**OGGETTO:** “Progetto per impianto agrovoltaitco denominato “INE FINOCCHIARO” di potenza nominale pari a 9,19056 MW e potenza di picco pari a 9,91494 MWp, delle opere necessarie per la connessione alla rete elettrica e delle opere accessorie necessarie alla costruzione ed esercizio dello stesso, sito su terreno agricolo nel Comune di Belpasso (CT), C.da Finocchiara snc.”

**Procedimento:** Procedura di Valutazione impatto ambientale VIA art.23 del D.Lgs 152/2006 e ss.mm.ii. integrata con la procedura di VINCA livello 2 appropriata;

**PARERE C.T.S. N. 155/2025 del 11/04/2025**

**Commissione Tecnica Specialistica** – CP 2538 Classifica CT 007 AF 02538 “Progetto per impianto agrovoltaitco denominato “INE FINOCCHIARO” di potenza nominale pari a 9,19056 MW (...), sito su terreno agricolo nel Comune di Belpasso (CT), C.da Finocchiara snc.”

**Figura 39:** Impianti esistenti nel raggio di 10 km rispetto all'area di progetto "Ine Finocchiaro".

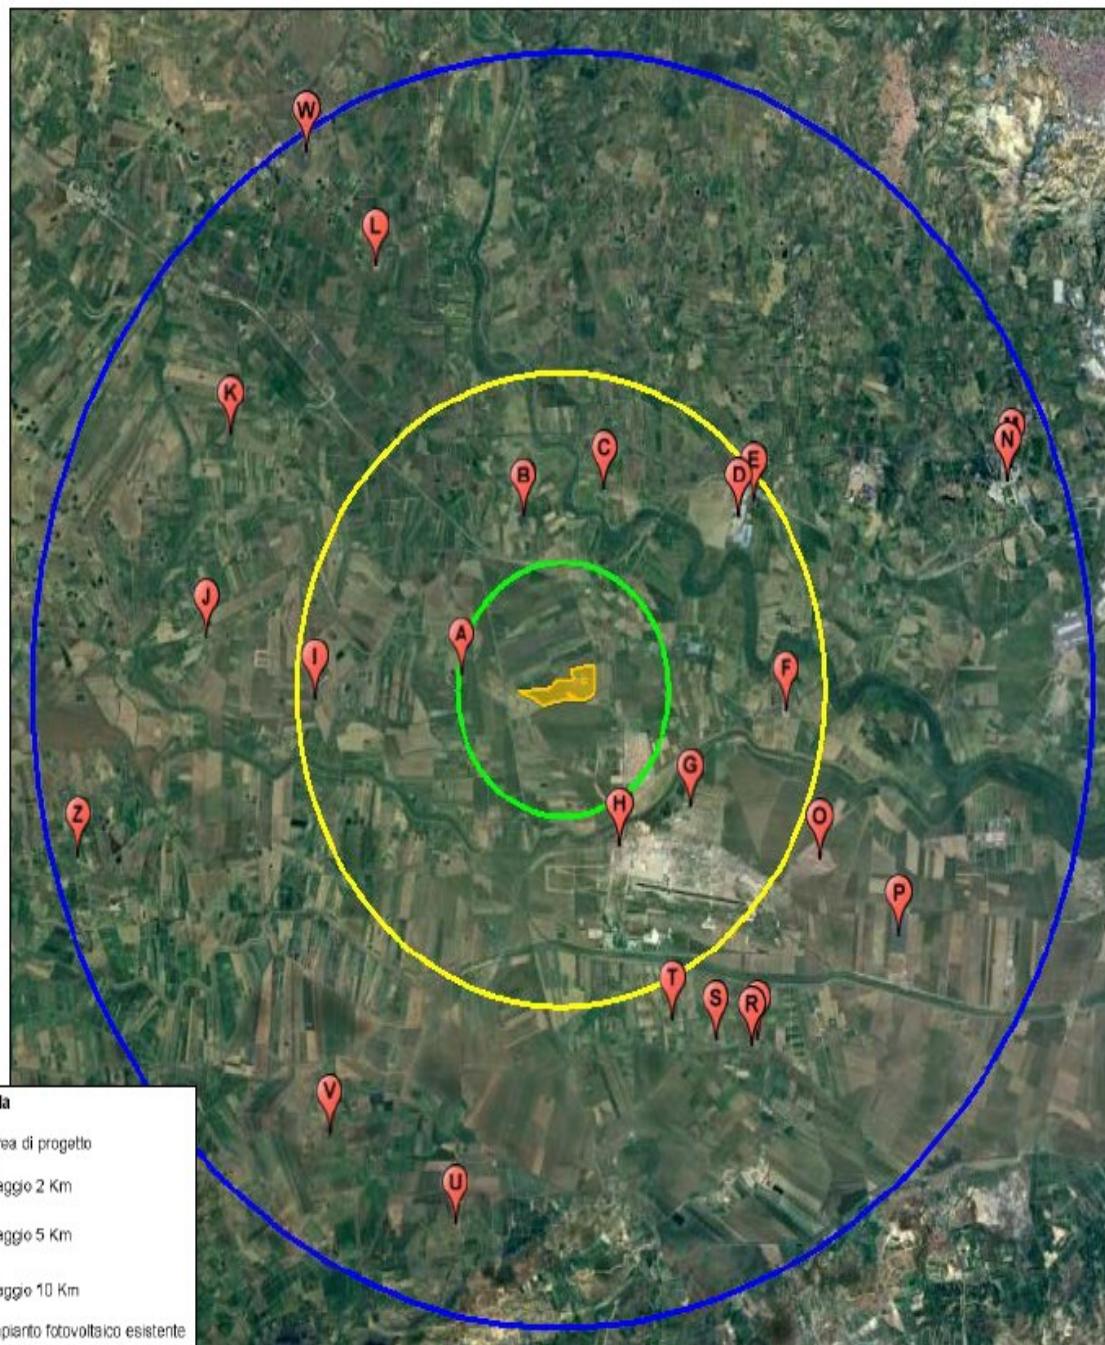
*Analizzando l'area che ricade nel raggio di 10 km dall'area di progetto "Ine Finocchiaro" si riscontrano 24 impianti fotovoltaici esistenti, come evidenziato nell'immagine seguente.*

**Figura 40: Impianti autorizzati nel raggio dei 10 km rispetto all'area di progetto "Ine Finocchiaro"**

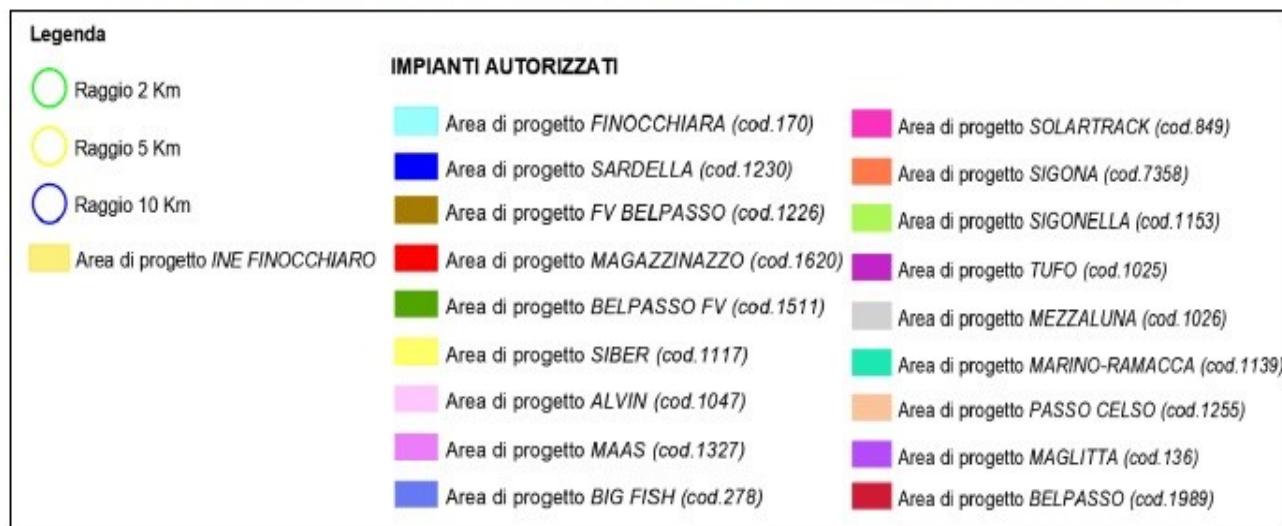
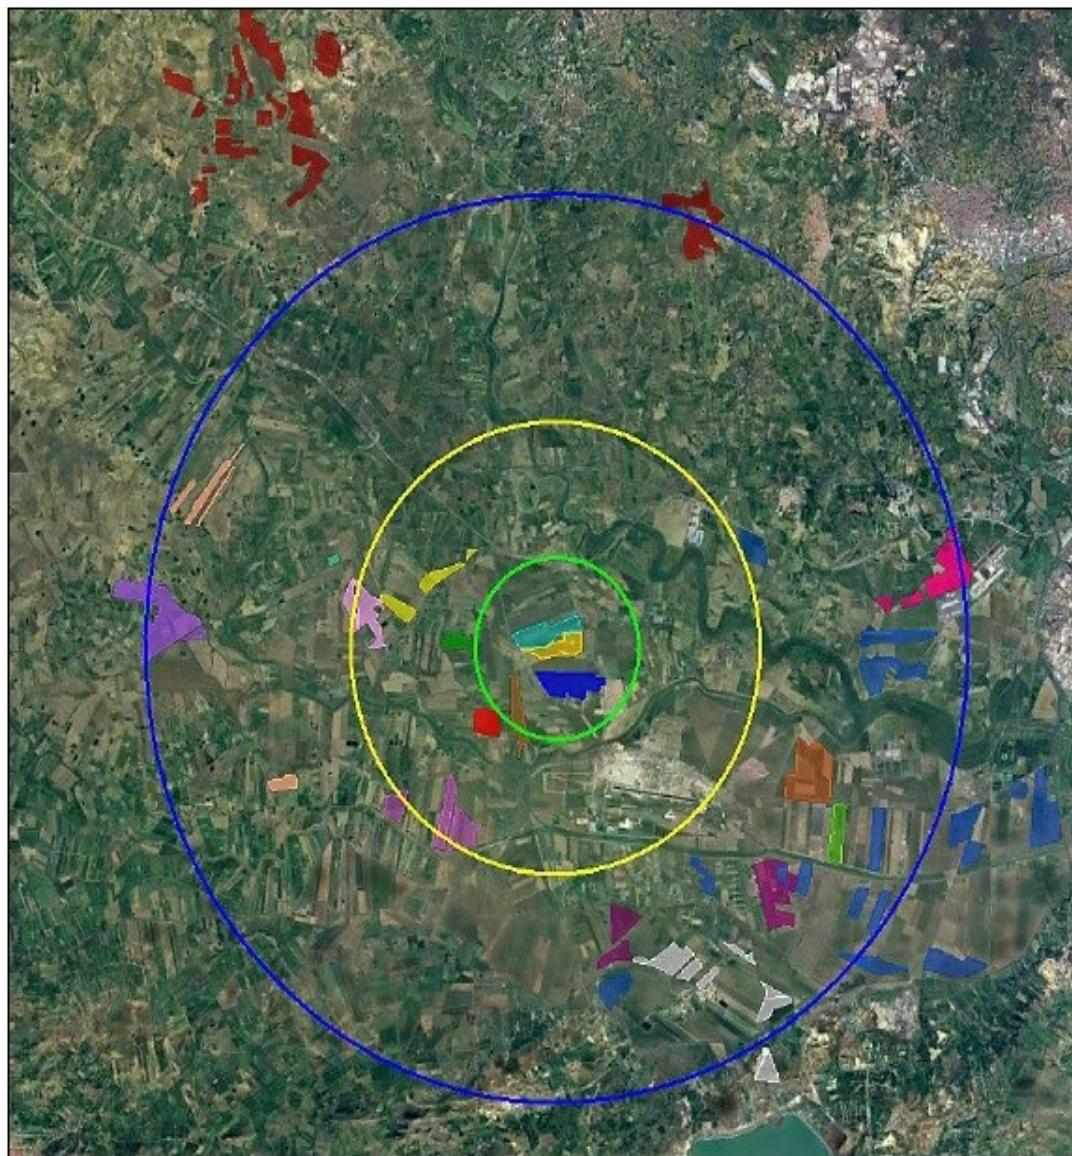
Come si evince dalla figura seguente, nel raggio di 10 Km dal progetto "Ine Finocchiaro" risultano complessivamente **18 impianti fotovoltaici** autorizzati (protocollati prima dell'impianto in oggetto), ovvero impianti che hanno già ricevuto parere positivo di compatibilità ambientale VIA.

**Figura 41:** Impianti in fase di autorizzazione nel raggio dei 10 km rispetto all'area di progetto "Ine Finocchiaro"

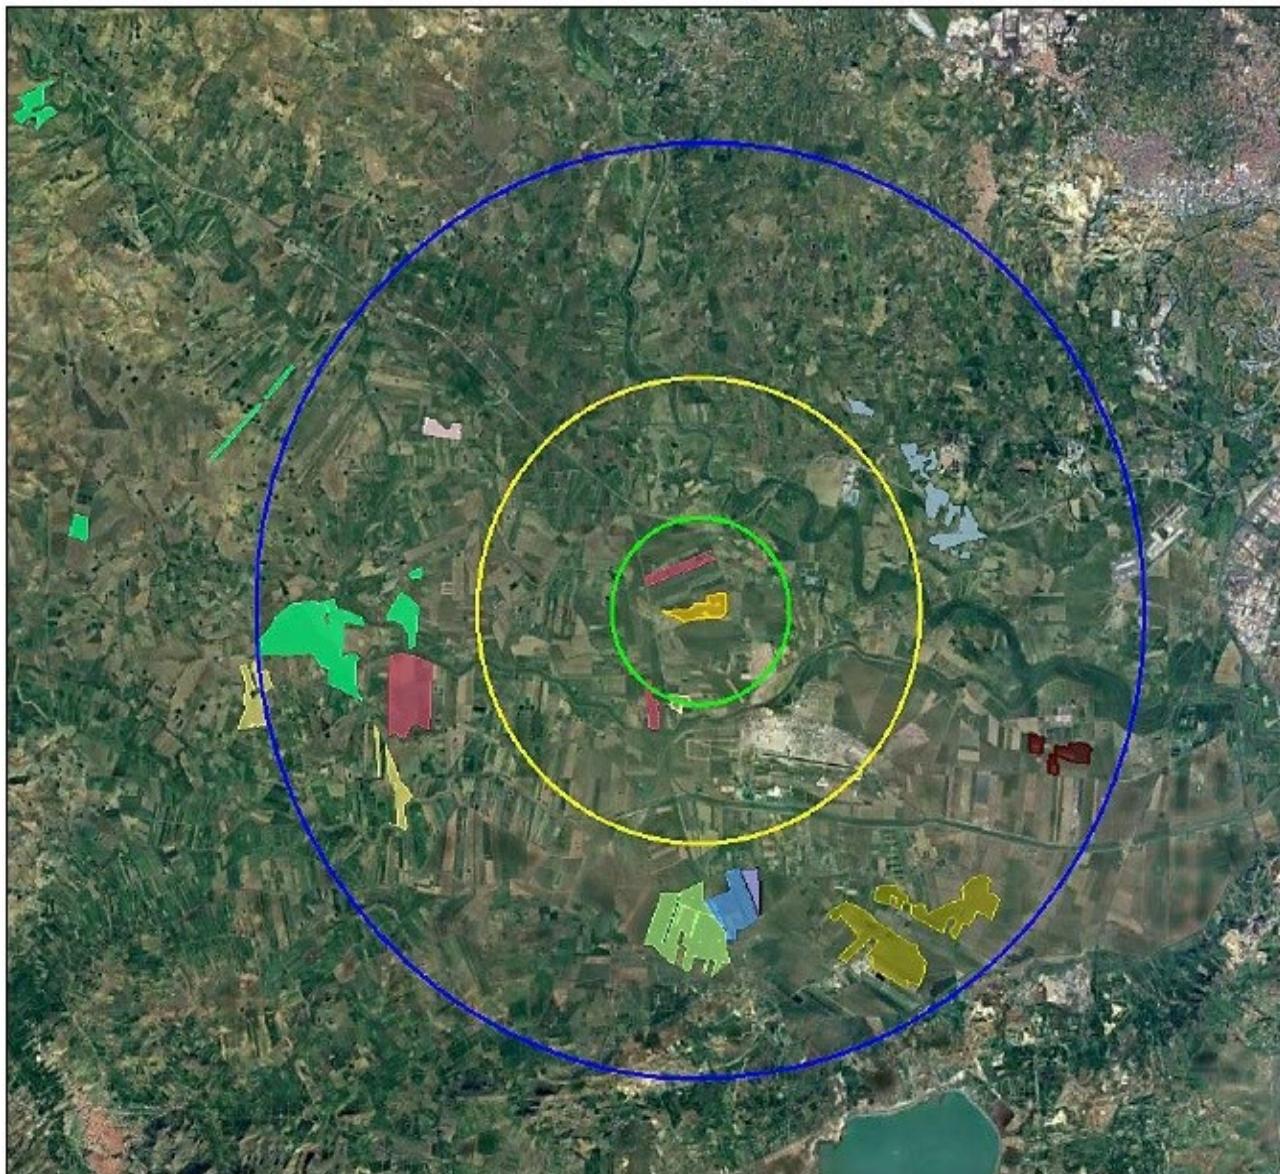
Nel raggio di 10 km dal progetto “Ine Finocchiaro” ricadono 11 impianti fotovoltaici attualmente in fase di autorizzazione.
